淀川水系河川整備計画(変更原案)に対する 関係住民の意見聴取結果を公表します。

1. 住民からのご意見（パブリックコメント、公聴会）への対応方針

図1

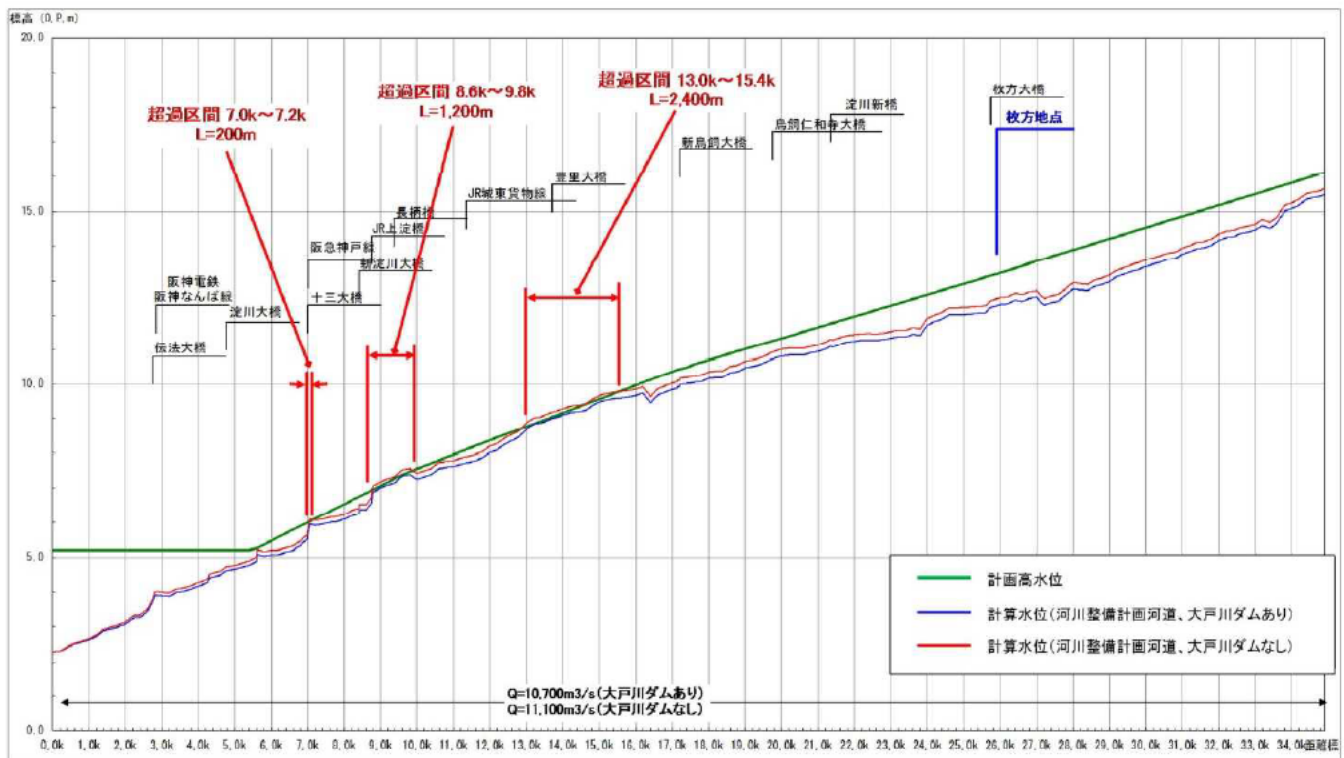
大戸川ダム検証素案では、淀川本川に関して図1が示され、淀川本川の7.0～7.2km、8.6～9.8km、13.0～15.4kmは大戸川ダムがないと、計画流量の流下時に計画高水位を超えることを問題視している。

図1は、淀川本川での大戸川ダムの洪水ピーク削減量が400m³/秒あることが前提とした水位計算結果であるが、大戸川ダムに淀川本川でそのように大きな治水効果があるのだろうか。

検証素案では淀川本川で上述のとおり、8.6～9.8 km等で大戸川ダムがないと、計画流量の流下時に計画高水位を超えることを問題視しているが、計画高水位を超える高さは図1（検証素案の図4.2-1）から読み取ると、最大で15 cm程度である。これは大戸川ダムがないと、流量が400 m³/秒増えることを前提とした数字であり、実際は上述のようにせいぜい100～150 m³/秒しか増えないから、超過水位は5 cm程度になると考えられ、わずかなものである。

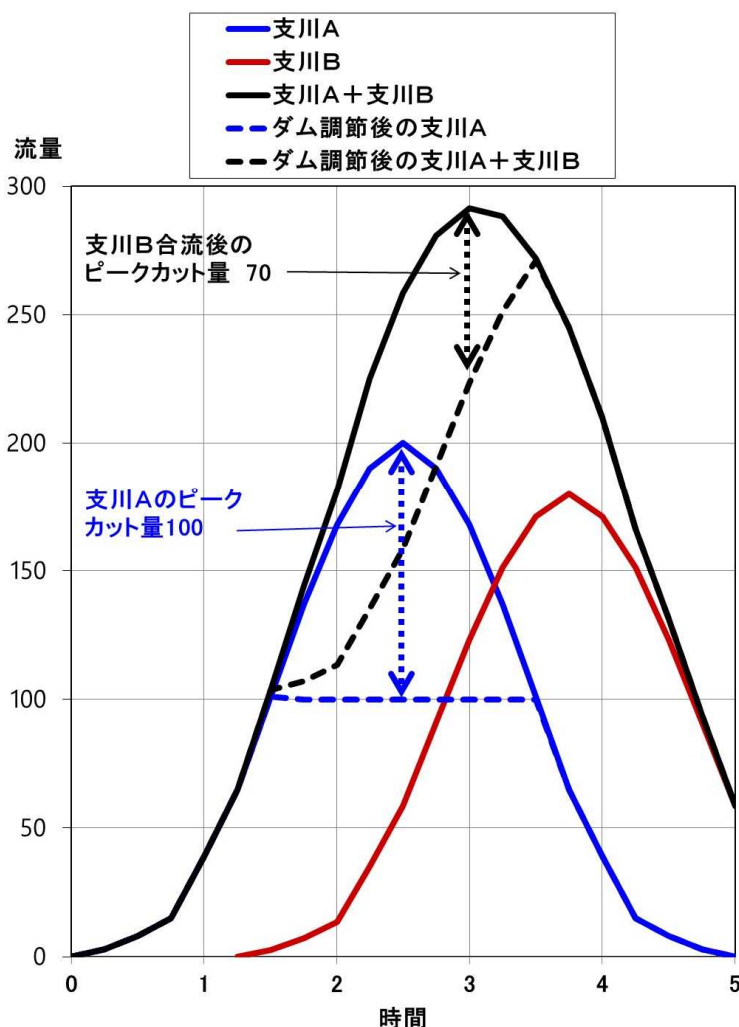
ダムの洪水ピーク流量削減効果は下流に行くにつれて小さくなる。その理由の一つは、図2の模式図に示すように、支川の流入に伴い、洪水波型が重なってピーク発生時間がずれていき、ダム洪水調節によるダム地点でのピークカット量よりも、合流後のピークカット量が小さくなることである。

図 3

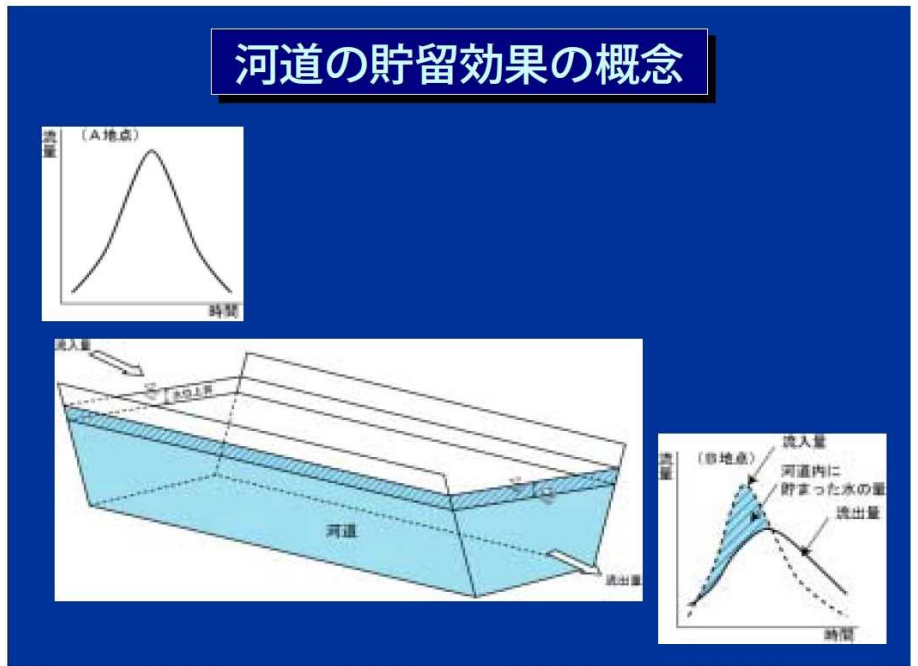
もう一つの理由は、図 3 に示すように勾配がゆるい河道では河道での貯留効果が働いてピークの突出が小さくなり、ダム地点のピークカット量の効果も小さくなることである。

図 4

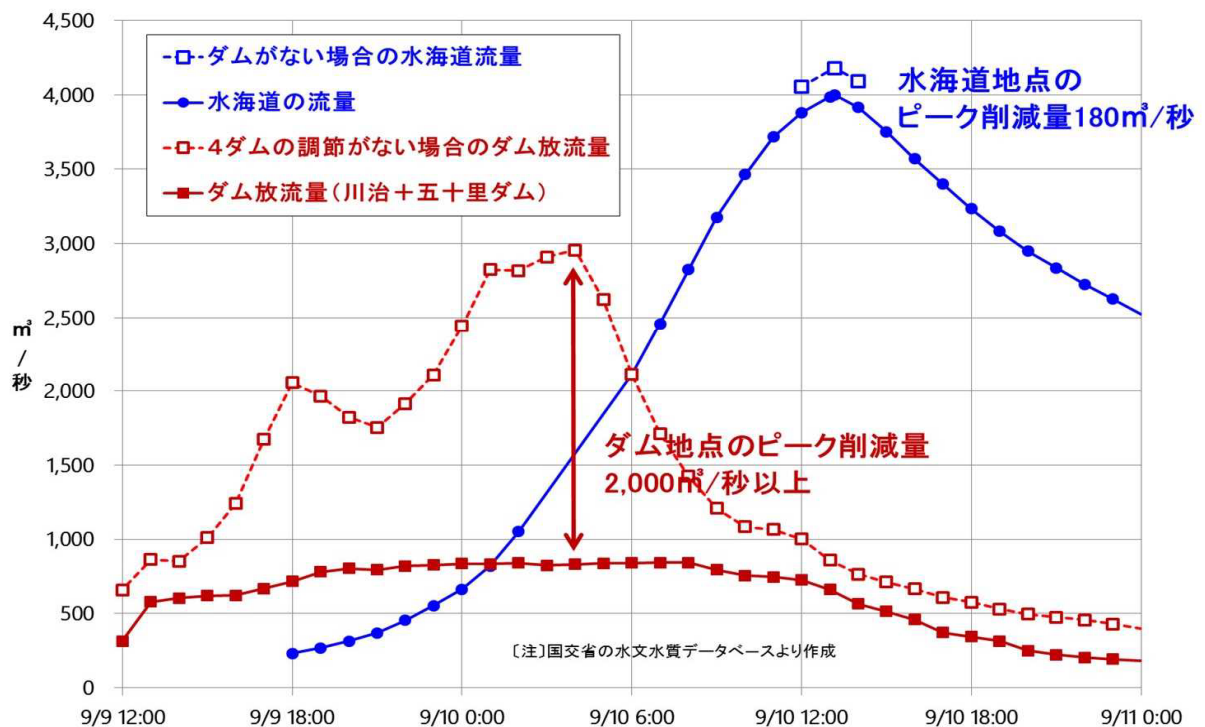
2015 年 9 月の鬼怒川洪水では、図 4 に示すように、上流 4 ダムの洪水ピーク削減量はダム地点では実績として 2100 m³/秒あったが、約 120 km 下流の最下流部・水海道地点におけるピーク流量の削減は国交省の

計算水位から推測すると、200 m³/秒程度になっており、1/10 に減衰していた。

◇水位縦断図(淀川本川) 図5

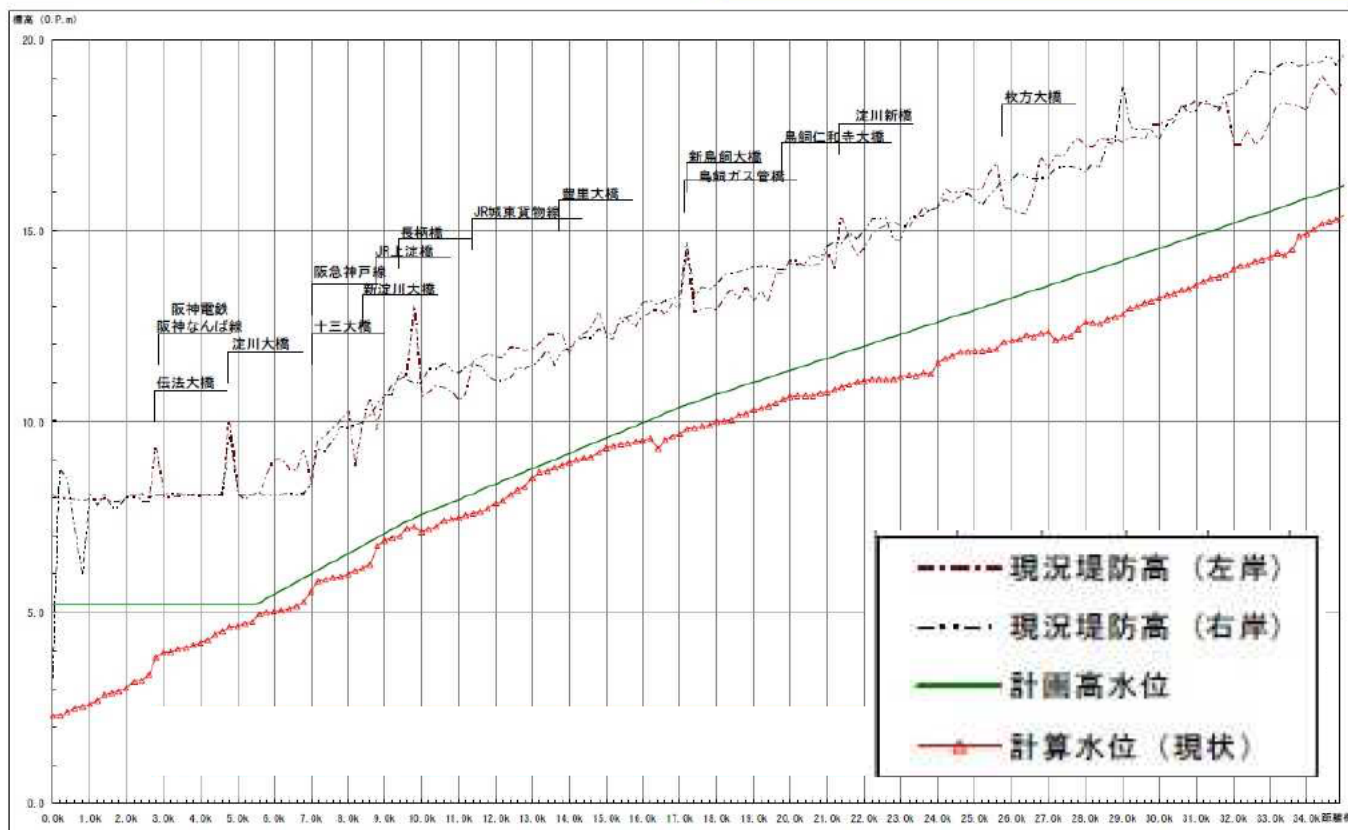
淀川水系河川整備計画の資料によれば、**図5**のとおり、左岸、右岸の現況堤防高は計画高水位より概ね2.5~3m以上高い位置にある。したがって、大戸川ダムがないために、計画高水位を5~15cm超えることがあったとしても、現況の堤防天端高には2.5~3m以上の余裕高があって、確保すべき余裕高2mを0.5~1mも上回っているのであるから、治水対策上、何も問題にならない。

写真 1

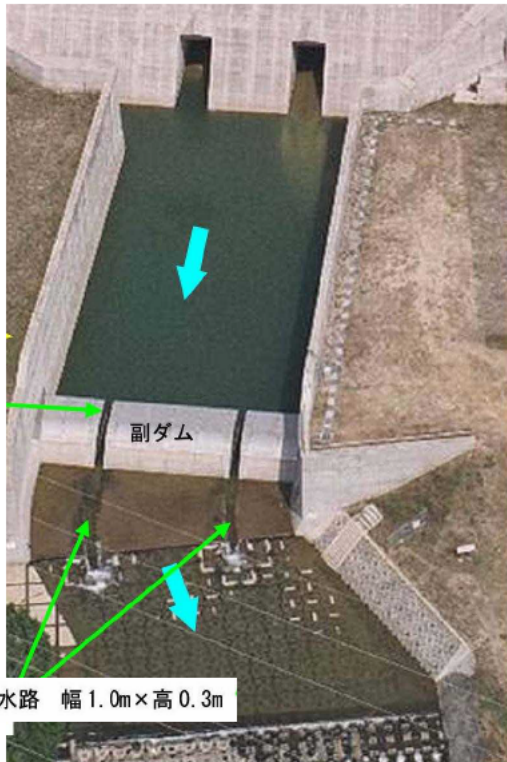
次頁の**写真1**は日本で最初の流水型ダムである島根県の益田川ダムの副ダムである。幅が50メートル近くある副ダムにおいて水が流れるスリットの水路は1m幅のものが2カ所付いているだけであるから、流速が高まると、スリットの水路で行き来できる水生生物は限られる。

写真 2

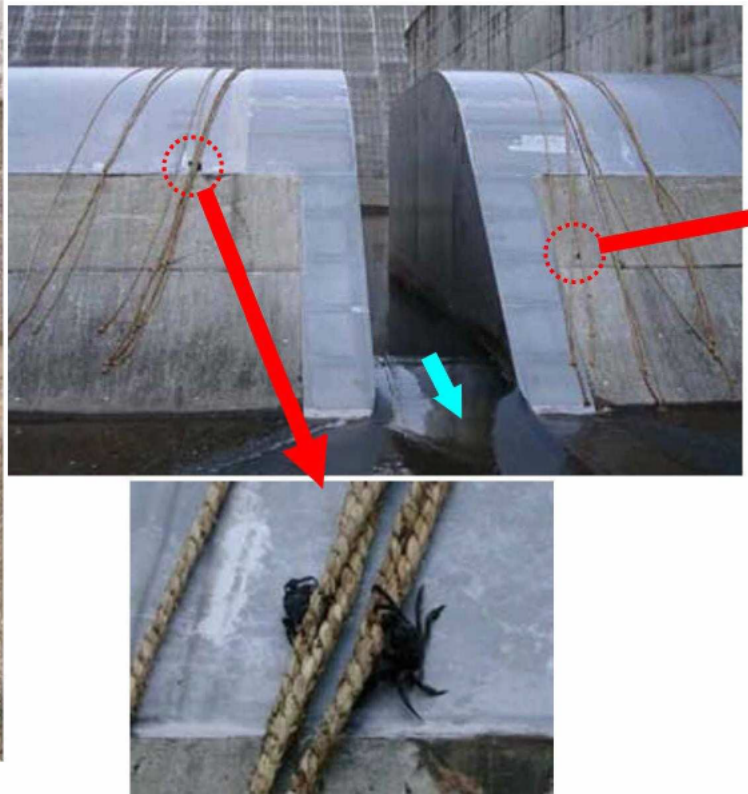
写真2はロープを副ダムに垂らしたところ、スリット水路を通れないツガニがロープをつたって遡上するようになったという報告の写真であるが、しかし、このことは逆に、副ダムが水生生物の遡上を妨げる障害物になっていることを示している。ツガニはロープでようやく対応できたとしても、他の水生生物については不明である。副ダムの存在が水生生物の生息域を狭める要因になっていると考えるべきである。

図7 益田川ダムにおけるダム上下流の濁度変化（2010年）

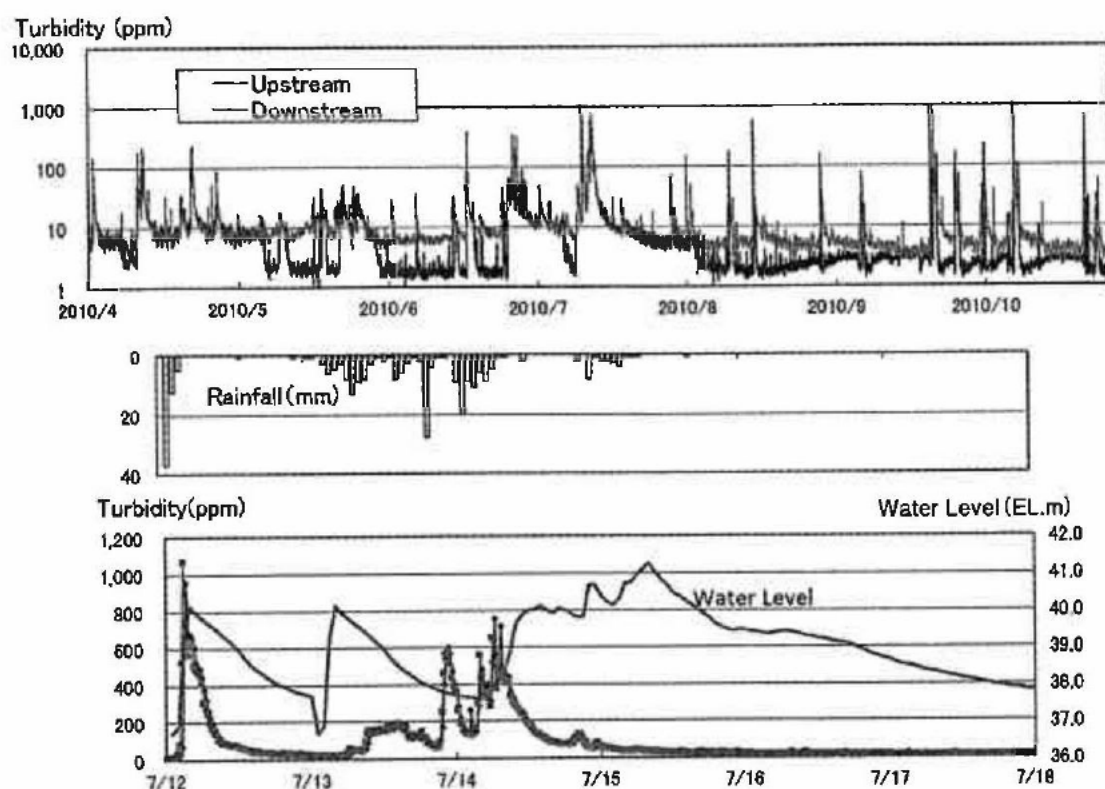
図7のグラフは、2010年に益田川ダムについて観測調査した結果である。観測期間中に複数回の洪水が発生し、高濁度水が流下している。ダム上流側（Upsream）は洪水終了後に濁度がすみやかに低下しているのに対して、下流側（Downsream）は10～数ppmの濁度が続いている。流水型ダムであってもダムであることには変わりなく、清流に戻りにくくなってしまうのである。

図 4.3.2-4 堤防強化対策工法の例

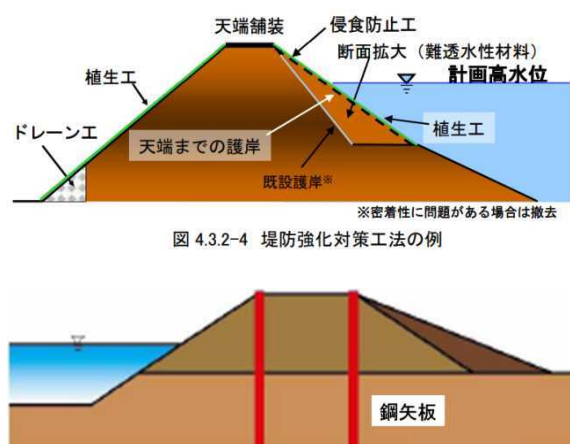
淀川水系では堤防天端までの表法護岸と裏法尻のドレーン工による堤防補強が実施されているが、裏法は植生工とされている。破堤原因の大半を占める越水破堤では、越流水による裏法尻から侵食が始まり、天端まで進行して破堤に至るため、裏法にも表法と同様に被覆工を実施することが重要である。堤防前面に被覆工を行う補強に必要がある。

さらに越水に耐えるのが二重鋼矢板補強である。堤防天端の両肩から鋼矢板を打設すれば越水にも十分耐えることが東日本大震災で証明されている。すでに実施されている地域もあり、淀川水系にも取り入れるべきである。
